מזכר טכני בונה מרכב 004

חובת השלמת שמן תיבת הילוכים לאחר פתיחת מכסה PTO

2. להלן טבלת זיהוי.

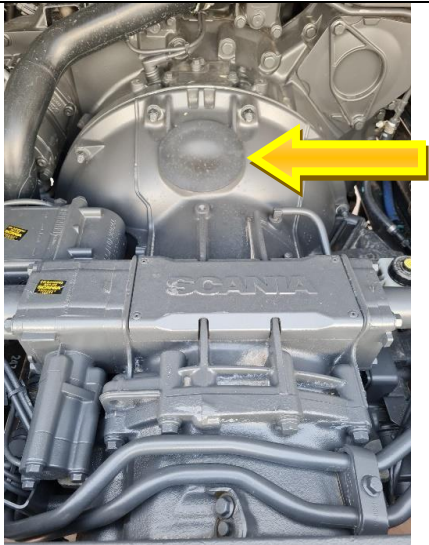
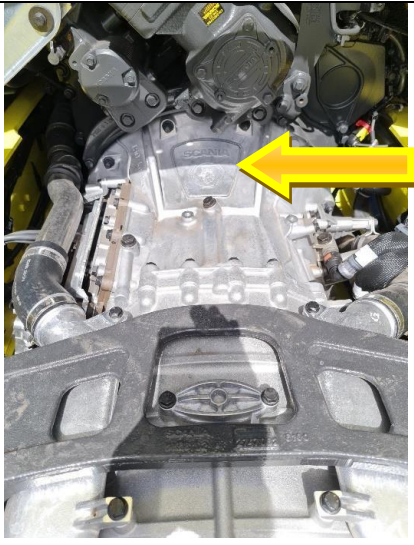
1. סקניה השיקה תיבת הילוכים חדשה בשם G33.

גיר קודם	גיר חדש G33
גוף אפור - (בצבע המנוע) פקק גומי בחלק הקדמי	גוף כסוף – סמל סקניה מוטבע בחלק קדמי

3. כמות השמן הנשפכת מתיבת ההילוכים בעת פתיחת מכסה PTO הינה כמות קריטית.

4. אי השלמת כמות השמן לכמות המתאימה תביא להרס מוחלט של תיבת ההילוכים.

5. אין לנסוע עם הרכב ללא השלמת השמן – את ההשלמה יש לבצע במקום בו מתבצעת עבודת ה- PTO.

6. בתיבת הילוכים זו יש להשתמש אך ורק בשמן מסוג 75w80 MTF GP (דלקול)

7. **אין** להשתמש בשמן המוכר מהגיר הקודם.

!! מילוי השמן יתבצע דרך פקק המילוי עד לגובה הפקק !!
